Rahmenplan Klinikum Öffentliche Informationsveranstaltung

Termin und Ort: 14.10.2020, Großer Saal im Kulturzentrum
Teilnehmer: Ca 40. Bürgerinnen und Bürger aus dem Umfeld des Klinikums und Mitglieder des Stadtteil-Ausschusses Oststadt

Anregungen aus der Veranstaltung und den nachträglichen Rückmeldungen

b. Anregungen zum Bereich „Harteneckstraße“

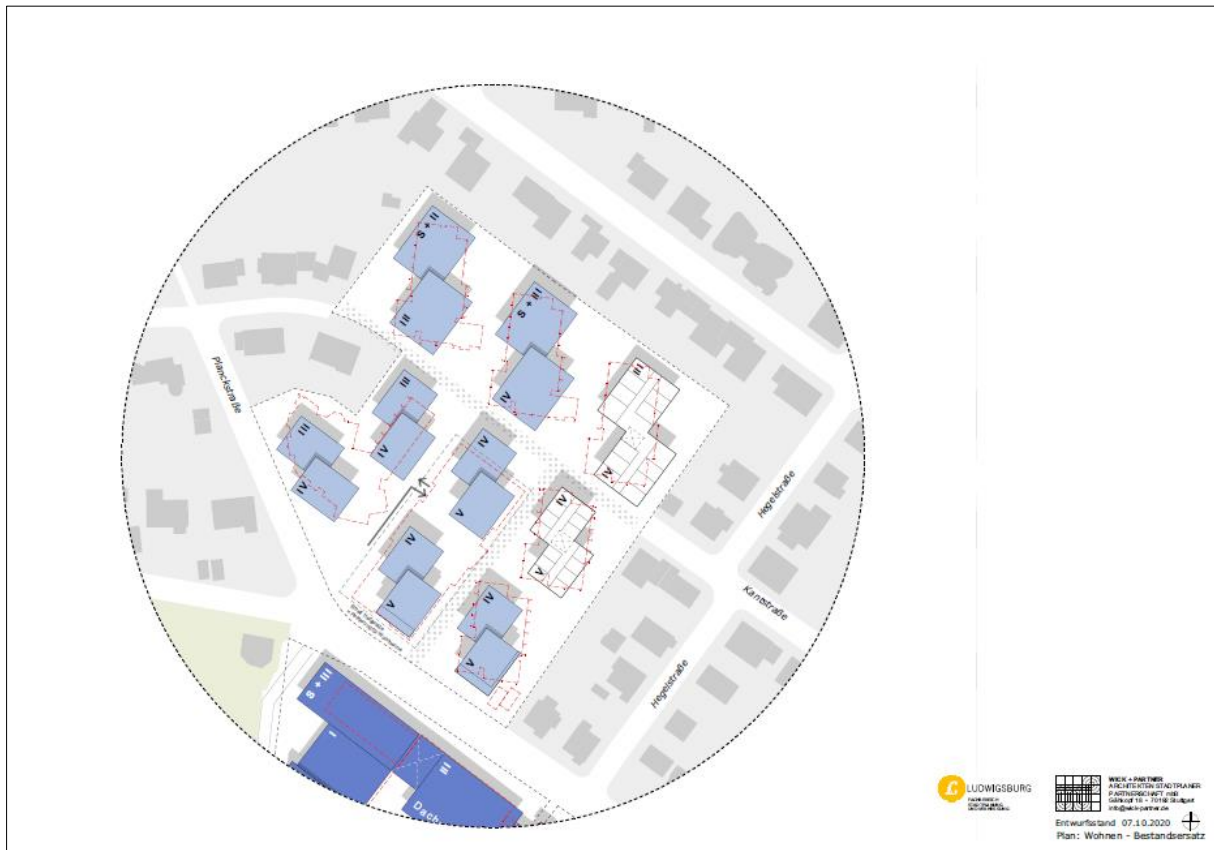
- Der Querschnitt der Harteneckstraße ist zu schmal, um den vorhandenen Verkehr aufzunehmen. Vorschlag, den Radverkehr besser in die Seitenstraßen zu verlegen.

- Mehr ambulante Behandlungen führen zu mehr KFZ-Verkehr. Für betroffene Patienten werden Bus, Rad und zu Fußgehen nicht als Alternative gesehen.
- Kritik an der Bündelung des klinikbezogenen Zu- und Abfahrtsverkehrs an der Harteneckstraße. Zur Entlastung der Anwohner seien Parkhaus-Zufahrten besser räumlich zu entzerren. Die Einfahrt ins Parkhaus muss schnell und einfach sein.

- Kritik an den Verkehrsverhältnissen an der Kreuzung Posilipostraße und dem Haupteingang Klinikum. Sorge, dass sich an einer signalisierten Kreuzung erst recht der Verkehr in der Harteneckstraße rückstaut.

- Die Kreuzung Erlachhof- / Robert-Koch-Straße muss für Fußgänger sicherer und leichter überquerbar sein. Schulkinder queren auf der Nordseite des Knotens. Auch für Rettungsfahrzeuge sind gute Sichtverhältnisse wichtig.

- Warum wird der Bestand historischer Gebäude in Frage gestellt und Baugrundstücke überplant, die nicht im Eigentum des Klinikums sind?

- Forderung, bei einer Neubebauung von Kliniknutzungen an der Harteneckstraße vor Ort ausreichende Stellplätze und Zufahrten für mobilitätseingeschränkte Menschen zu berücksichtigen.

- Nach dem Verkehrskonzept zum Rahmenplan sollen der KFZ-Verkehr von Patienten, Besuchern und Mitarbeitenden soweit wie möglich in der zentral gelegenen Parkierungsanlage gebündelt und im Gegenzug auf öffentliche Parkplätze in den angrenzenden Straßen verzichtet werden. Dies entlastet in Kombination mit der Parkraumbewirtschaftung die umliegenden Wohnstraßen am stärksten.

- Bestandteil der Verkehrsstrategie ist, verkehrsintensive Nutzungen auf dem Klinikgelände langfristig neu zu organisieren. Der Rahmenplan schlägt dafür eine klare funktionale räumliche Trennung der unterschiedlichen Kliniknutzungen vor.

- Der gesamte klinikbezogene Verkehr passiert die Harteneckstraße. Zum Schutz der Anwohner ist es konsequent, diesen Ziel- und Quellverkehr direkt in der Harteneckstraße abzufangen. Diese Bündelung der Verkehrsmengen entlastet die anderen Wohnstraßen um das Klinikum und erhöht deren Aufenthaltsqualität. Dafür soll der Straßenquerschnitt zwischen Posilipostraße und Erlachhofstraße leistungsfähig und verkehrssicher für alle Verkehrsteilnehmer ausgebaut werden. Eine zusätzliche Parkhauszufahrt mit einem eigenen Linksabbieger entlastet die Posilipostraße.

- Die Fußgängerquerung an der Posilipostraße ist nicht mehr ausreichend. Um die Verkehrssicherheit zu erhöhen, wird eine Lichtsignalanlage empfohlen. Die Aufhebung des Parkplatzes „Meiereistraße“ könnte die Verkehrsverhältnisse weiter verbessern. Am Knoten Erlachhofstraße sind weitere Untersuchungen für die Fußgängerquerung erforderlich. Vorschlag ist eine zusätzliche Querungshilfe auf der Südseite, um die bergauffahrenden Fahrzeuge in der Harteneckstraße bereits vor der Kreuzung auf querende Fußgänger aufmerksam zu machen.

- Die meisten Radfahrer von und zum Klinikum steuern den Haupteingang an der Posilipostraße an. Eine eigene Radinfrastruktur in der Harteneckstraße ist daher sinnvoll. Ein Radfahrstreifen für den bergauffahrenden Verkehr ist bei einem Straßenausbau möglich. Im übergeordneten Netz ist die Weiterführung des Radverkehrs über die Jägerhofallee vorgesehen.

- Die Baugrundstücke östlich der Harteneckstraße sind weitgehend im Eigentum des Klinikums. Eine räumliche Erweiterung des Klinikums ist ausschließlich hier möglich. Die Baugrundstücke sind dem Parkhaus räumlich direkt zugeordnet und wirken bei einer Neubebauung als Pufferfläche zur angrenzenden Wohnbebauung. Die Umsetzung erfordert die Aufstellung eines neuen Bebauungsplans.
